東通原子力発電所1号炉審査資料	
資料番号	A1-CA-0114
提出年月日	2023年4月17日

東通原子力発電所
基準地震動の策定に関する
審査資料の修正について

2023年4月17日
東北電力株式会社

2. 敷地で観測された主な地震

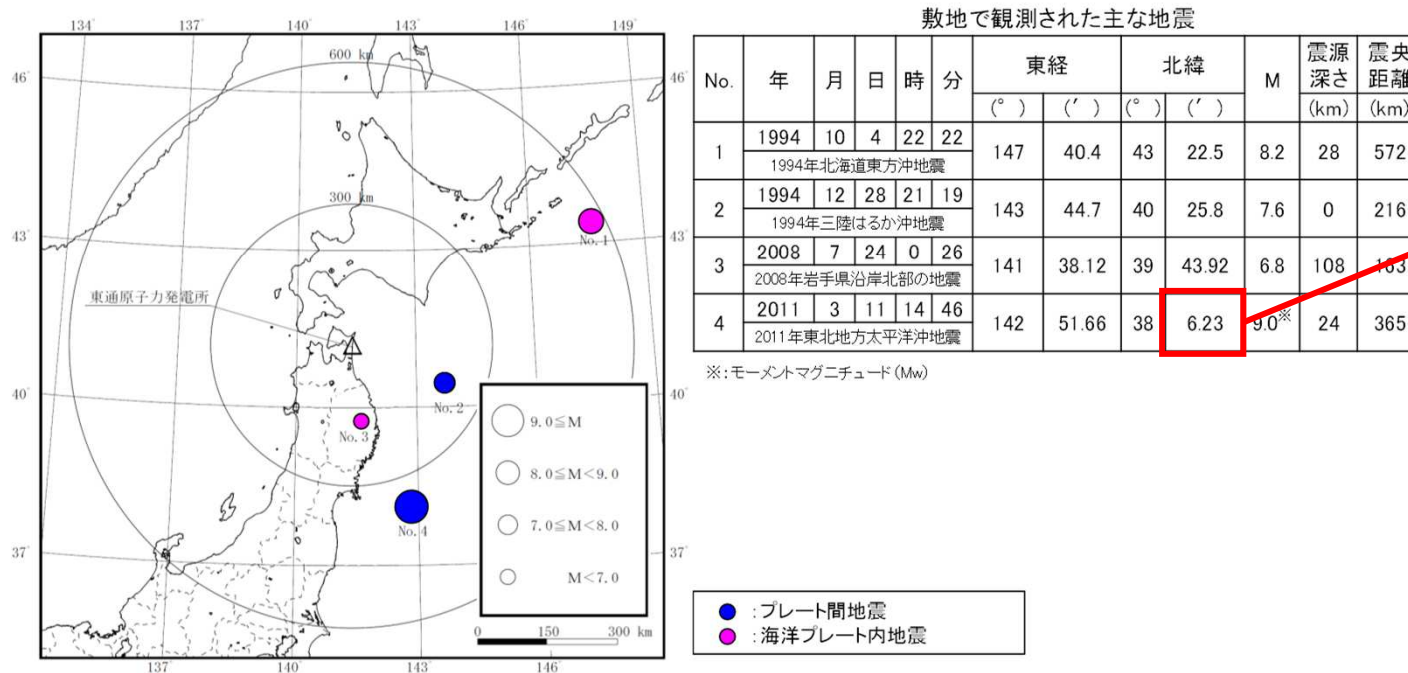
- 敷地で観測された主な地震として示した地震のうち、No.4の地震(2011.3.11)の北緯について、誤った数値を記載していた。
- 震央分布図の作成及び震央距離の算定は(正)の北緯38° 6.21'で行っている。また、誤った座標を用いた検討や評価は行っていないため、新規制基準への適合性に対する説明内容に影響は無い。

北緯の修正

6.21
